2. 商品説明

サンバー 新型車解説書

希望小売価格 1,890円 U7510JJ

1 フューエルシステム

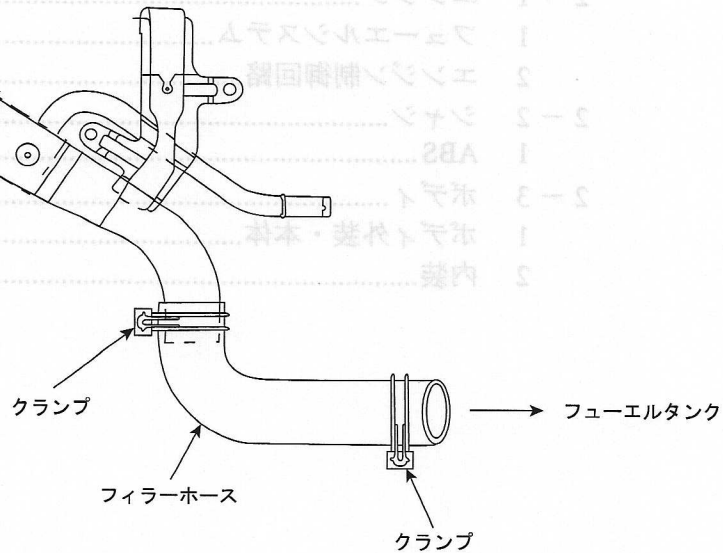
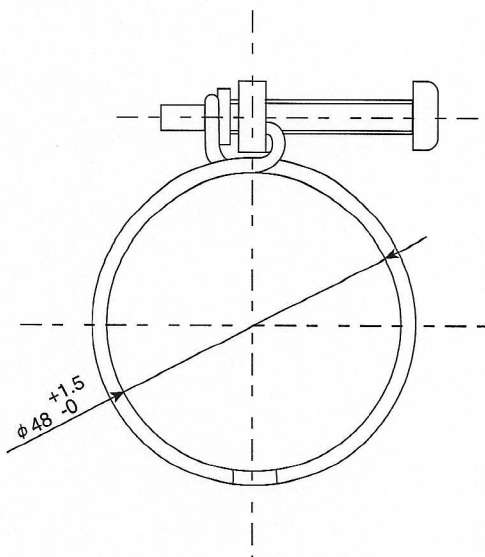
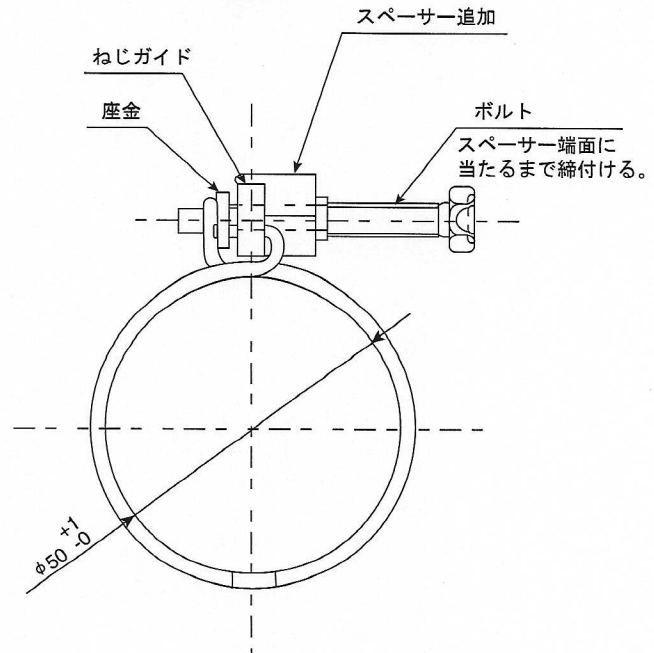
A: フューエルフィラーホース

生産性向上のためフューエルフィラーホースの寸法を変更しました。

B: クランプ

- 生産性向上のためスペーサーを追加し、クランプ内径を変更しました。
- クランプ取付けの際、ボルトをスペーサー端面に当たるまで締付けるタイプへ変更しました。

従来車	新型車
外径	φ 45.5	φ 46.0
肉厚	t = 4.0	t = 4.75

A: ABS コントロールユニット&ハイドロリックユニット

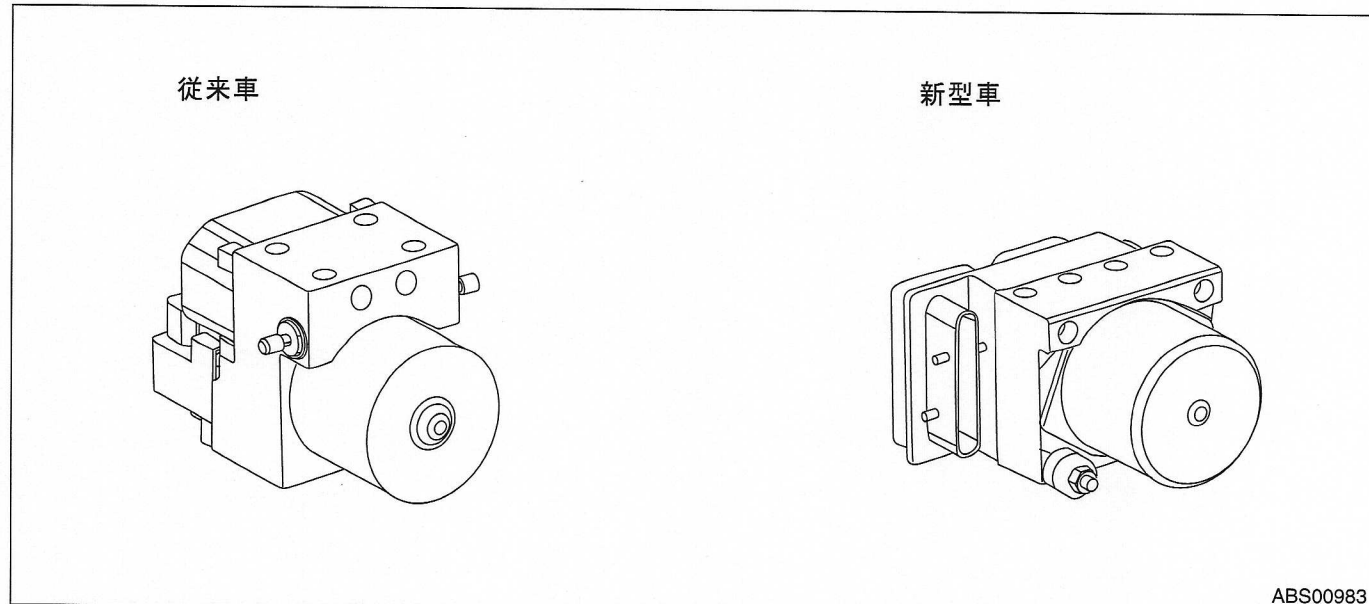
機能性および軽量化のためABSコントロールユニット&ハイドロリックユニットを小型軽量ユニットに変更し、ブラケットおよびレイアウトを変更しました。

B: ABS ブレーキ配管

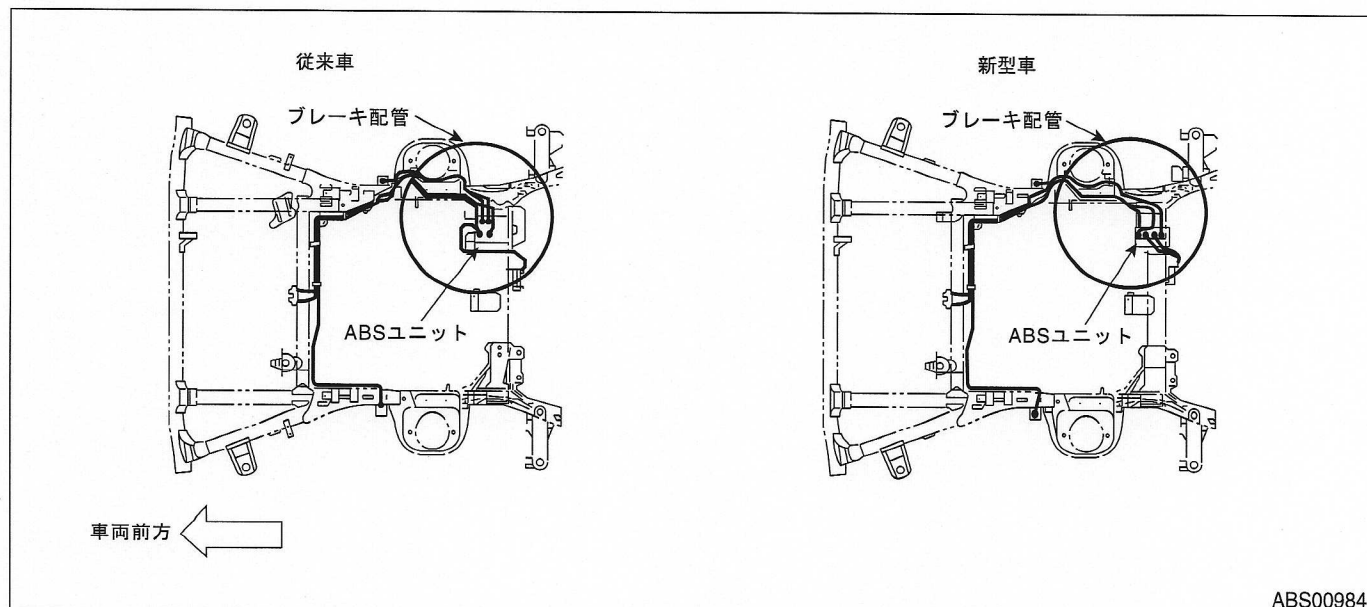
ABS コントロールユニット & ハイドロリックユニット変更に伴い、ABS 用ブレーキ配管を一部変更しました。

A: ホーン

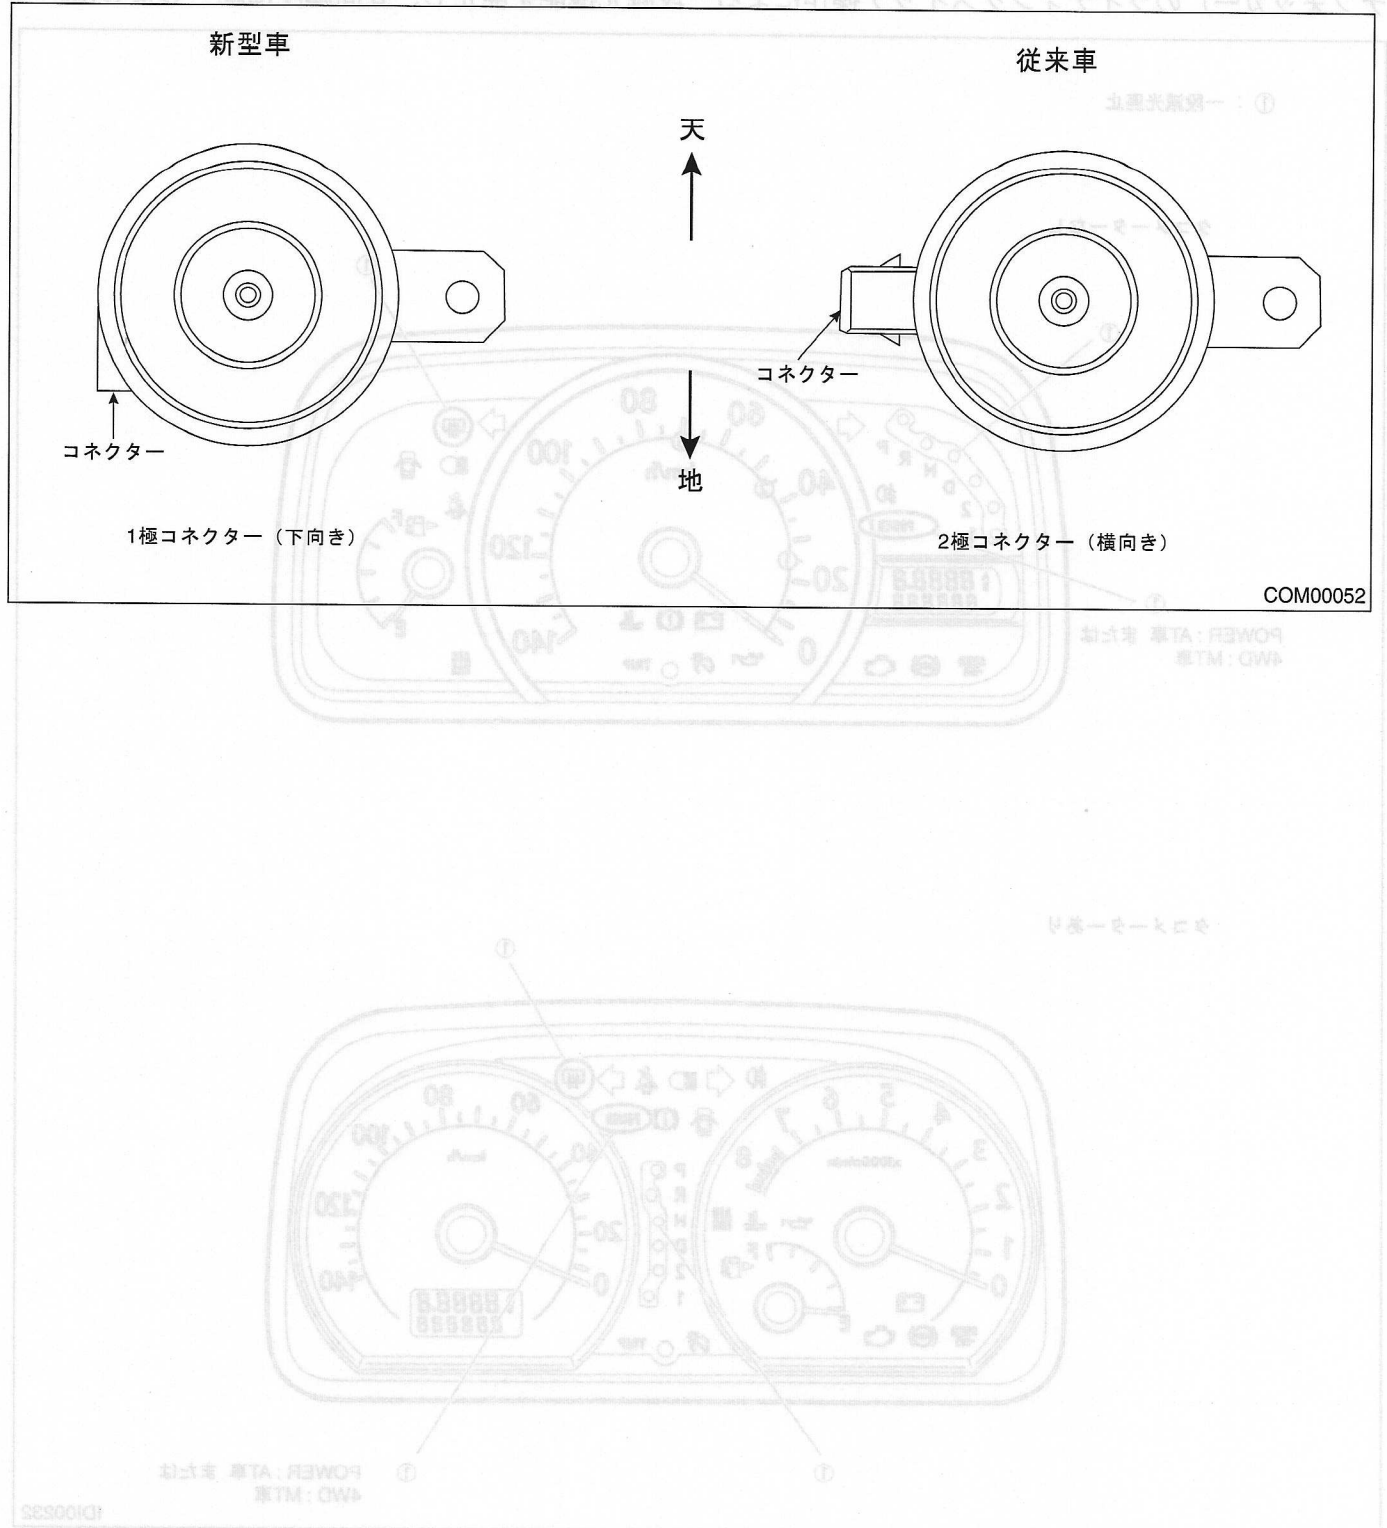
生産性向上のためホーンの接続コネクタを変更しました。

A: コンビネーションメーター

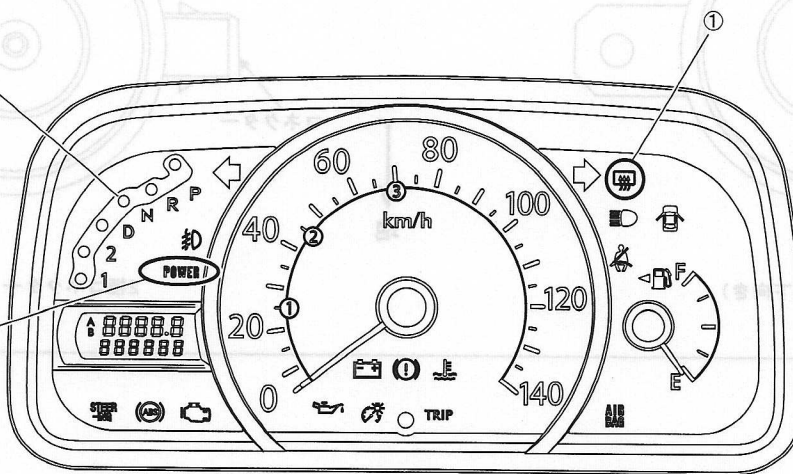
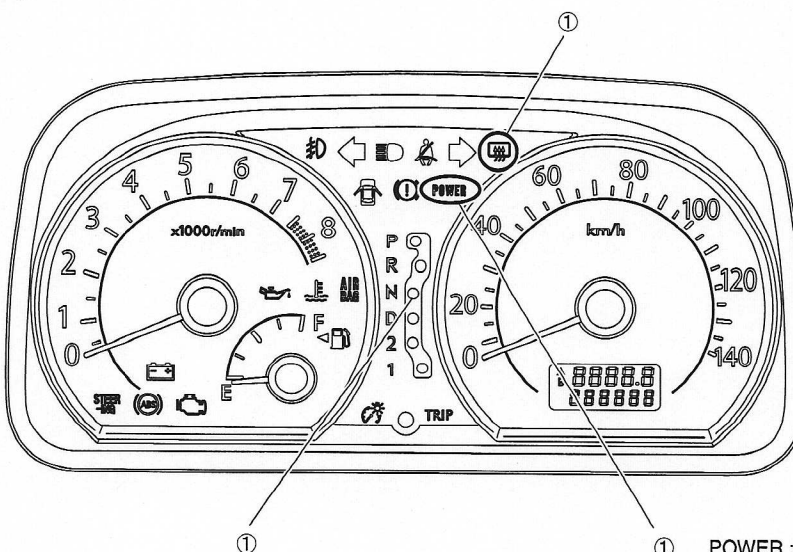
薄暮時の視認性向上のためメーター内のインジケータランプ（AT インジケータ、POWER、4WD、リヤデフォグガー）のライティングスイッチ操作による一段減光機能を廃止し、昼間輝度に統一しました。

①：一段減光廃止

1. エアバッグコントロールユニット

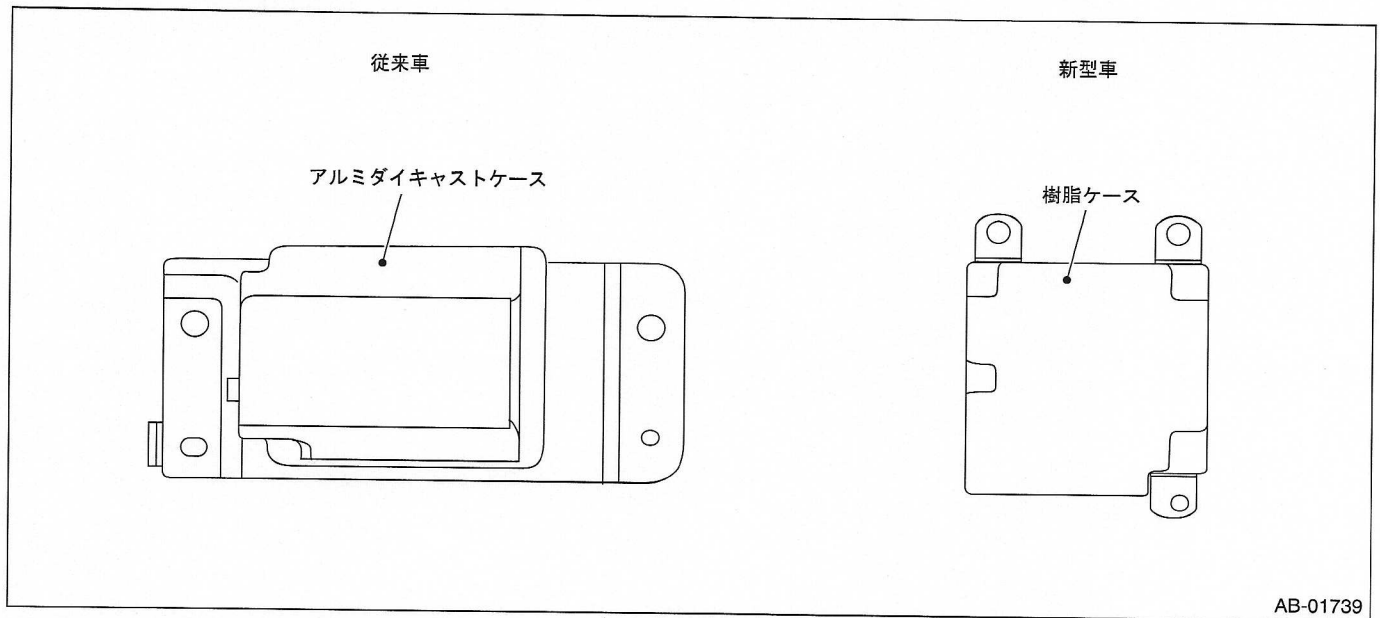
エアバッグコントロールユニットのケース材質をアルミダイキャストから樹脂に変更し、ブラケットを一体化させ、小型軽量化しました。
